NOTAS SOBRE GRABACIÓN DE HAJI 120821.

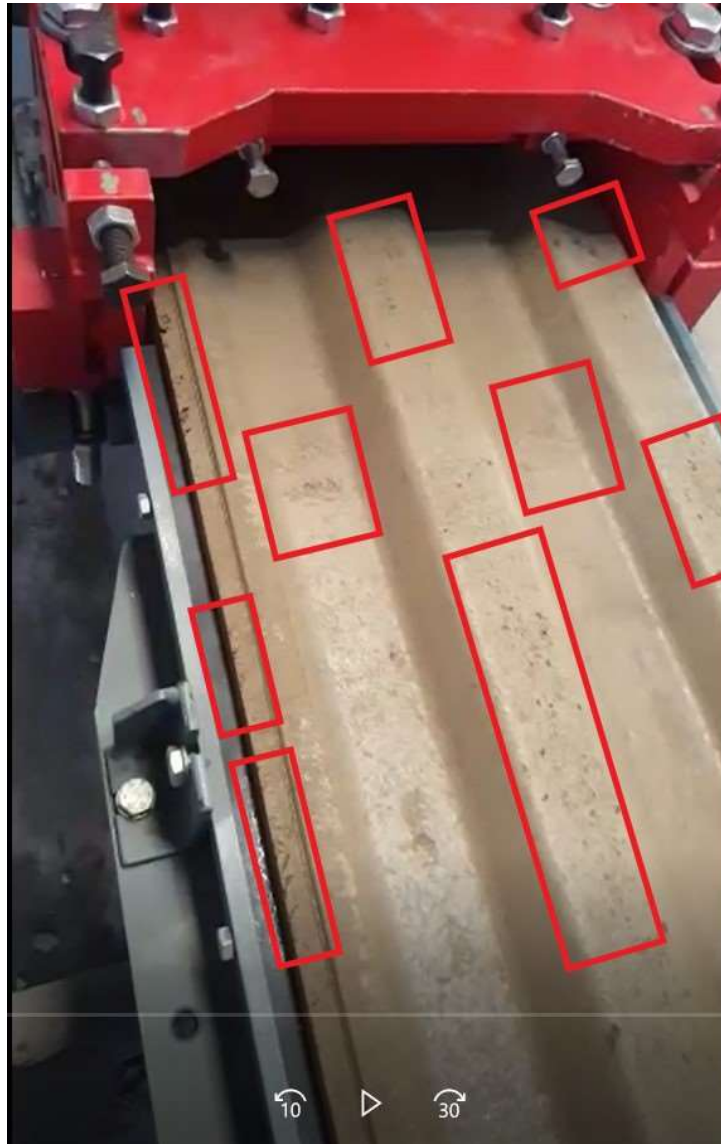
En esta primera foto , se identifican todas las mejoras que necesita en la conformación de la teja, planos superiores de la teja y el ensamble.

Me gustaría ver una foto sobre el acabado de la teja/molde en los 2 laterales de la teja.

En esta segunda foto se acentua la falta de conformación del nervio central de la teja y las ecamaciones de las 2 parte superiores de la teja, lo demás era pasable, estas variaciones por una parte esta el hormigón si está seco o humedo.(Habría que verificarlo en cada caso)

En esta tercera foto en relación a la anterior se acentua la falta de conformación de la parte exterior del ensamble y la menor incidencia de las ecamaciones de las 2 parte superiores de la teja, estas variaciones por una parte esta el hormigón si está seco o humedo.(Habría que verificarlo en cada caso)

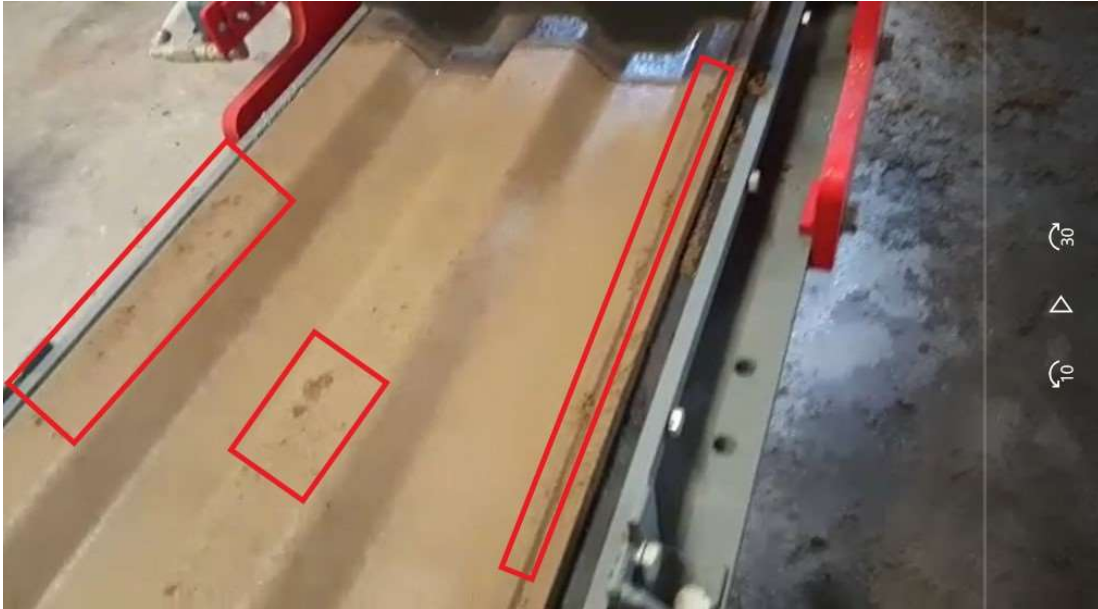
En esta cuarta foto se acentua la falta de conformación del nervio central de la teja y las ecamaciones de las 2 parte superiores de la teja, lo demás era pasable, estas variaciones por una parte esta el hormigón si está seco o humedo.(Habría que verificarlo en cada caso)

En esta quinta foto quiero resaltar los grumos compactos que vienen en el hormigón, si se extrusionan a lo mejor no se anclan con el resto del hormigón.(Habría que verificar si se producen en la amasadora o por la mezcla de las materias primas)

En esta sexta foto quiero indicar que hay que renovar, mover la columna de hormigón hacia delante con una pletina desde arriba, para que no forme una columna permanente que pueda crea una falta de alimentación al rodillo y la zapata.

Además que es conveniente mantener siempre, una columna de hormigón constante en la zona de alimentación al molde para dar una continuidad y evitar variaciones en la alimentación al rodillo y zapata

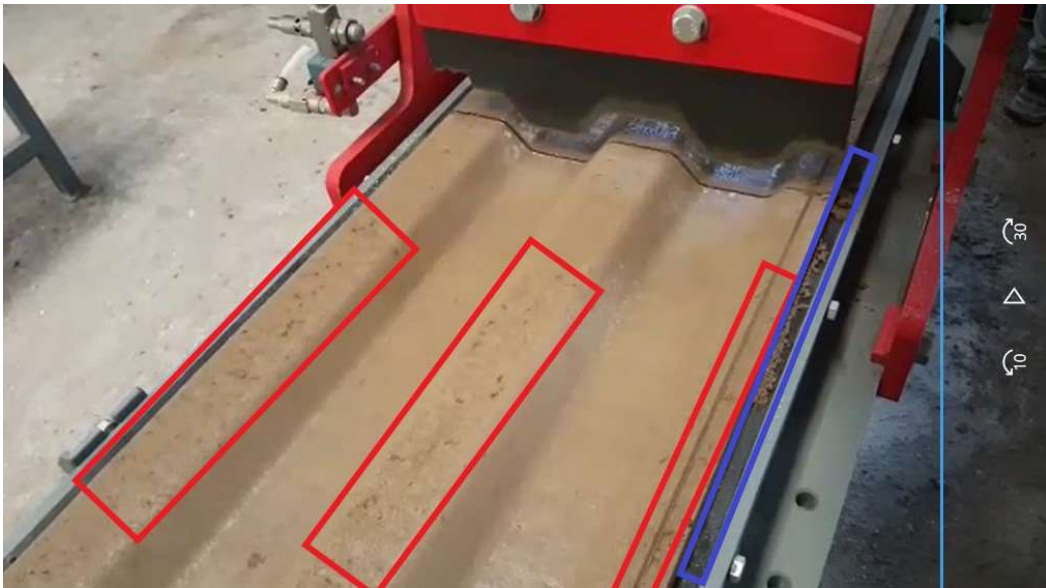
En esta septima foto quiero indicar que es bueno y seguro, mantener la rejilla superior de la tolva ,para evitar introducir las manos y los brazos en la tolva de la extrusora.

En esta octava foto al igual que en la cuarta foto, se acentua la falta de conformación del nervio central de la teja y las escamaciones de las 2 partes superiores de la teja, por una parte está el hormigón si está seco o húmedo. (Habría que verificarlo en cada caso)

También cabe resaltar señalado en el recuadro azul, los restos de hormigón generado en la parte lateral del molde en la parte del ensamble, habría que identificar como se genera después del disco del rodillo y el lateral de la bancada.

En esta novena foto cabe indicar la escamación superior central de la teja y la continuidad en la conformación del ensamble.

En esta decima foto, quiero indicar que considero apropiado realizar la línea del corte en la parte trasera del molde, para evitar contactar en el empuje con la molde en la colocación de las tejas en la estanterías.
